**INFORME DE HITO DE CONTROL
N° 016-2020-OCI/0409-SCC**

**OBRA “REPARACIÓN DE ABASTECIMIENTO DE AGUA; EN
EL (LA) GALERÍA FILTRANTE Y LA LÍNEA DE CONDUCCIÓN
DE LOS CENTROS POBLADOS DE REPOSO, HUANCANO,
VILLANUEVA, HIGOSMONTE Y HUAUYANGA, DISTRITO DE
HUANCANO, PROVINCIA PISCO, DEPARTAMENTO ICA”**

**HITO DE CONTROL N° 1: “AVANCE DEL PROCESO
CONSTRUCTIVO A OCTUBRE 2020 Y VALORIZACIÓN DE
OBRA N° 4”**

Gráfico n.° 1

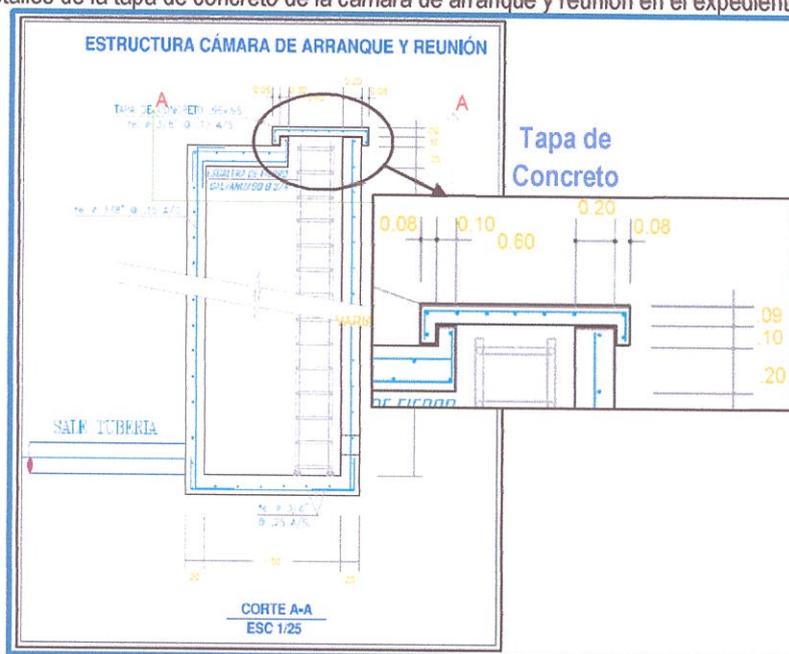
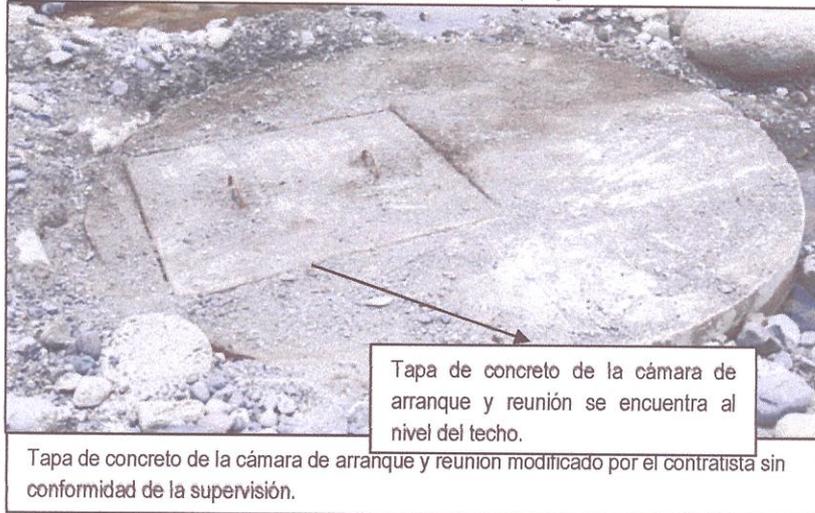
1. **MODIFICACIONES DEL DISEÑO EN LA EJECUCIÓN DE LA TAPA DE CONCRETO DE LA ESTRUCTURA "CÁMARA DE ARRANQUE Y REUNIÓN", ORIGINAN VARIACIONES RESPECTO A LO INDICADO EN LOS PLANOS, SIN CONTAR CON LA APROBACIÓN DE LA SUPERVISIÓN, NI DEL PROYECTISTA; PONIENDO EN RIESGO QUE ESTA PARTE DE LA ESTRUCTURA NO CUMPLA CON SU FUNCIÓN POR CONSIGUIENTE AFECTARÍA LA VIDA ÚTIL Y CALIDAD DE LA OBRA.**

De la revisión al Expediente Técnico, se identificó, que en la estructura denominada "Cámara de arranque y reunión" ubicada en el plano "Perfil y cámara de la galería filtrante Lamina GL-01, Corte A-A", indica una tapa de concreto de 0.96x0.96 m., sobre puesto a una altura del nivel del techo de 0.10 m. como se muestra en el gráfico n.° 1:

Durante la visita a la obra realizada por la Comisión de Control el 30 de octubre de 2020, según consta en el Acta de Inspección n.° 001-2020-CG/OCI/MPP (Apéndice n.° 2) se advirtió que el contratista realizó la modificación de dicha cámara al construir la tapa al nivel del techo terminado, tal como se muestra en la imagen n.° 1.

Dicha modificación de la altura del vano, no contó con la opinión favorable de la supervisión del proyectista en el informe de valorización n.º 4; pese a ello, el Contratista ejecutó los trabajos.

Este hecho pone en riesgo la aprobación de la modificación, toda vez que, fue ejecutada sin contar con la aprobación de la supervisión ni el proyectista, poniendo en riesgo que esta parte de la estructura no cumpla con su función por consiguiente afectaría la vida útil y calidad de la obra.

Por lo tanto, corresponde a la Entidad y la Supervisión exigir a la Contratista las acciones correctivas, a fin que no afecte la vida útil y calidad de la estructura de cámara de arranque.

Gráfico n.º 2
Tubería de Ventilación en la cámara de válvula purga en el expediente técnico

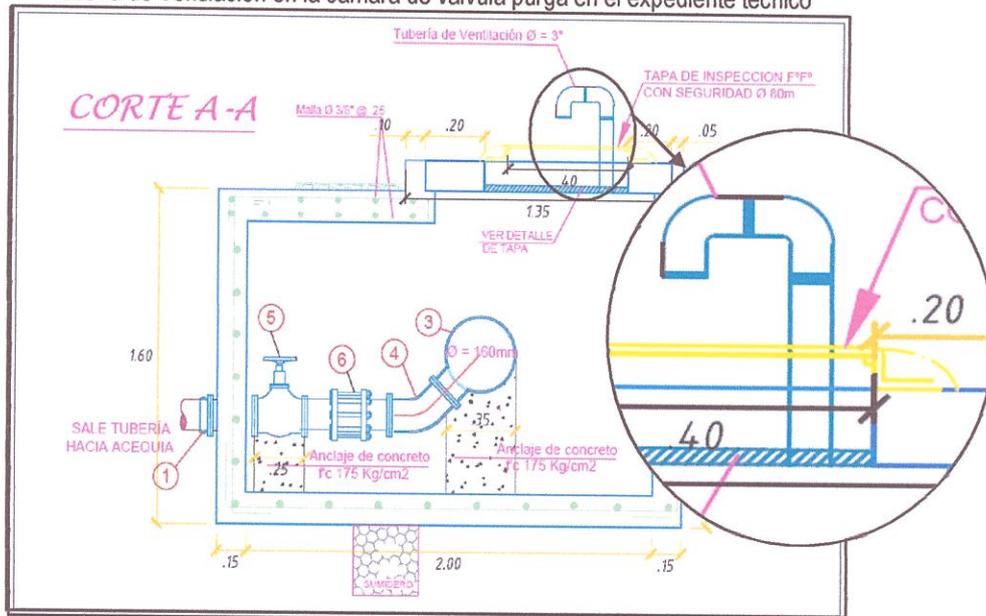
- 1.1 Deficiencia en la tubería de ventilación; de la revisión al expediente técnico en el Plano válvula de purga C.P. Huáncano, lamina DT-01, se identificó el detalle de la tubería de ventilación, mismo que se muestra en el gráfico n.º 2; mientras que, en la visita de inspección se observó que el contratista no ha ejecutado parte de la tubería, tal como se muestra en la imagen n.º 2, de modo que este elemento asegure su buen funcionamiento.

Este hecho pone en riesgo la vida útil y calidad de la obra, al no contar con el elemento que asegure el buen funcionamiento de la tubería de ventilación.

Imagen n.º 3
Humedad en paredes y piso en la cámara de válvula de purga

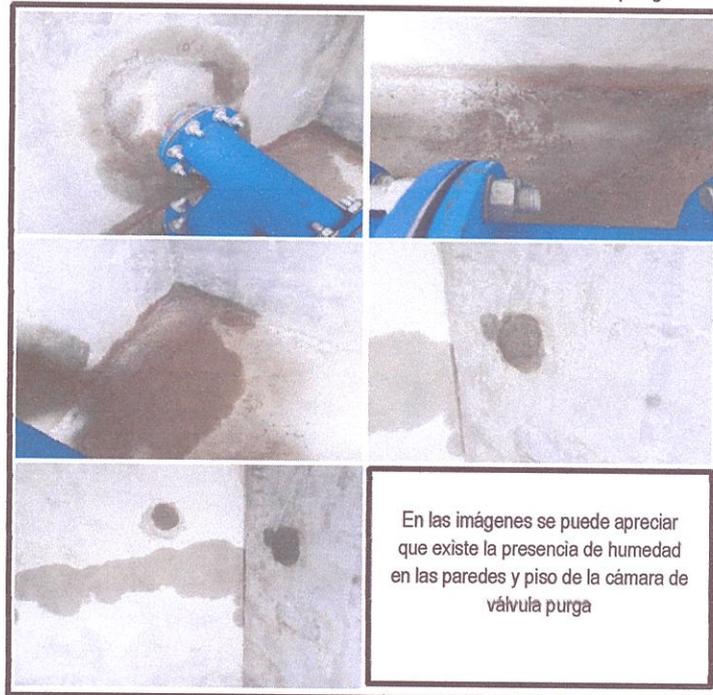
- 1.2 Humedad en paredes y piso en la cámara de válvula de purga; de la revisión a las especificaciones técnicas del expediente técnico, se identificó que en los ítems 02.07.06 y 02.07.07 se estipula que, el tarrajeo en el interior y exterior de la cámara se realizará con cemento-arena, utilizándose impermeabilizante, mismos que eviten la absorción o penetración de agua en la estructura

Sin embargo, de la visita de inspección a la obra, se evidenció que existe humedad en las paredes y piso de la cámara de válvula de purga, tal como se muestra en la imagen n.º 3.

Este hecho pone en riesgo la vida útil y calidad de la obra.

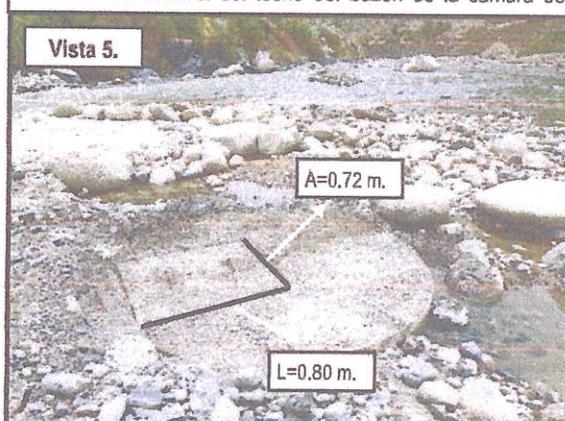
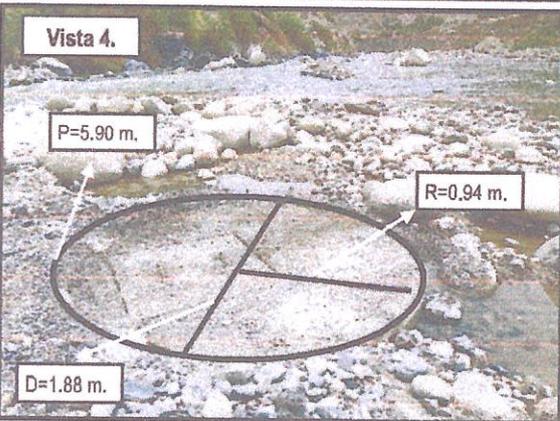
Vista 3.- Se tomaron medidas de la parte superior de la cámara de arranque, así como la tapa de concreto.

Vista 4.- Radio = 0.94 m., Perímetro = 5.90 m. y Diámetro = 1.88 m.

Vista 5.- Tapa = 0.72 m. x 0.80 m., la tapa es de concreto y se encuentra al nivel del techo del buzón de la cámara de

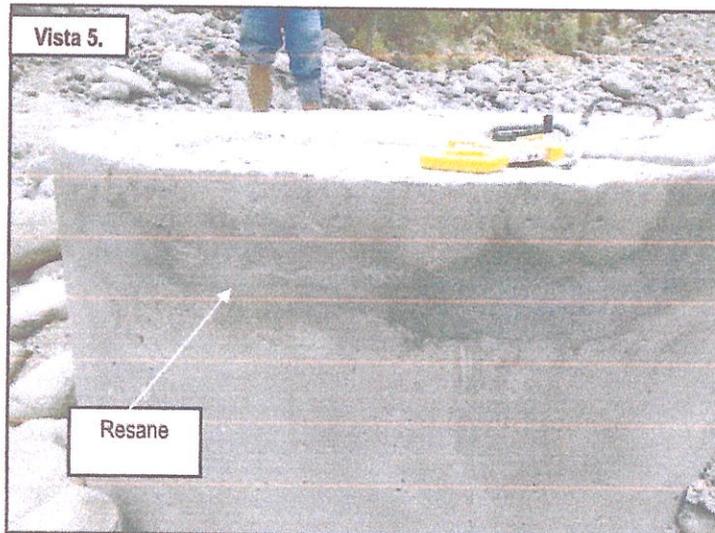
En la vista 5, se observa que en el perímetro del muro de concreto de la cámara de reunión una parte ha sido resanada, el cual, al momento de hacer contacto con una piedra esta se desmorona.

CÁMARA DE PURGA Y LIMPIEZA

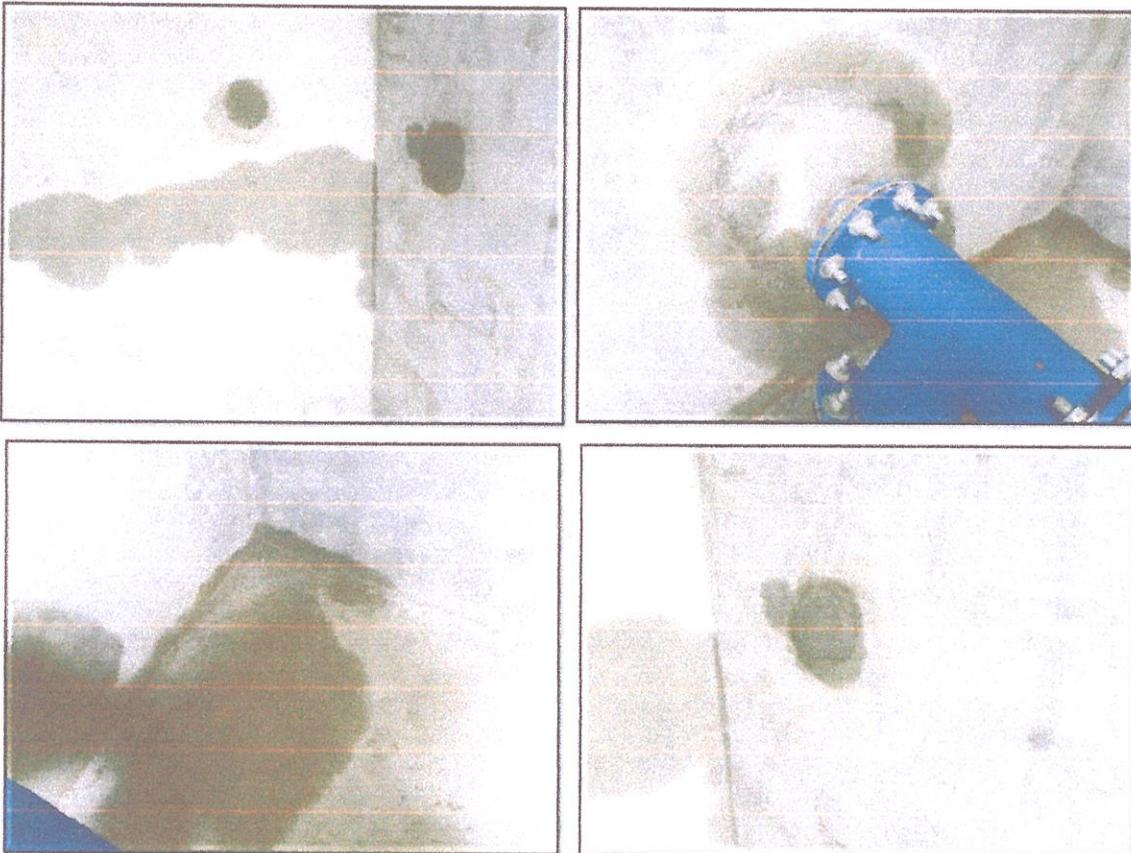
Se observa que en algunas partes de las paredes de la cámara de purga y limpieza existe humedad (filtración de agua).
